Réf. CRMS : AA/BDG/BXL20162_688_PUN_Grand-Place_13-14

Objet : BRUXELLES. Grand-Place, 13-14. Maison des Ducs de Brabant « La Renommée » et « L'Ermitage »

Demande de permis unique portant sur la restauration et la réaffectation en commerces, logements et bureaux

Avis conforme de la CRMS

Plans du rez-de-chaussée : situation existante, démolitions et situation projetée (extr. du dossier de demande)

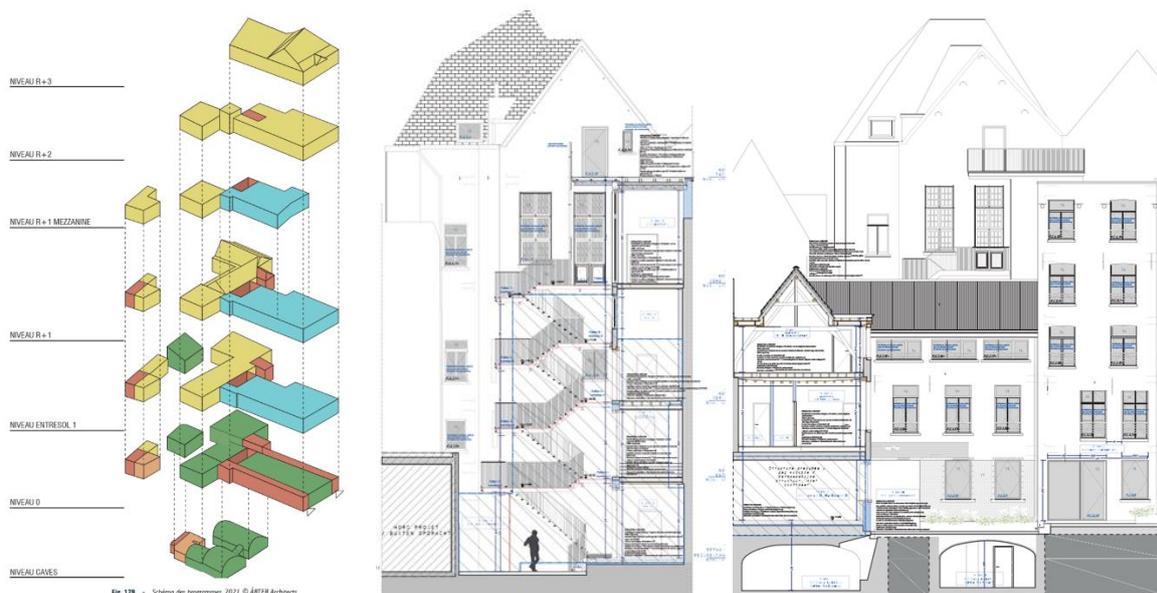
- ✓ **Démolition**, dans les noyaux N, H, I, de la salle avec colonnades, de la toiture avec bulbe en polycarbonate, de l'escalier menant aux caves (ajout des années 40-50), et la suppression de H afin de relier les cours intérieures.

- ✓ **Construction/création/recomposition** :
 - passage entre H et L au rez-de-chaussée,
 - nouvel escalier extérieur de style contemporain, en acier perforé (à la place des noyaux K et J, pour donner accès aux appartements, servir d'évacuation, donner un accès aux bureaux de l'entresol et du R+1),

- Revoir le principe structurel de l'escalier afin qu'il ne repose pas sur les maçonneries anciennes et fournir des plans de détail,
- Évaluer l'intérêt patrimonial du sas d'entrée du bureau 2, destiné à être modifié dans le projet et vérifier si ses décors peuvent être modifiés en gardant une cohérence,
- Ne pas réaliser de terrasses pour l'appartement D,
- Supprimer les bacs à plantes en pied de façade, les concentrer le long des murs aveugles, vérifier si une pose en pleine terre est possible,
- Prévoir comme ouvertures en toiture des tabatières à acier à coupure thermique, de format rectangulaire vertical, diminuer leur impact en les assemblant en verrière là où un éclairage plus important est souhaitable,
- Recréer une situation cohérente au niveau des profils de toiture des noyaux E et G, c'est-à-dire suppression des « rehausses » pour revenir à un profil en bâtière,
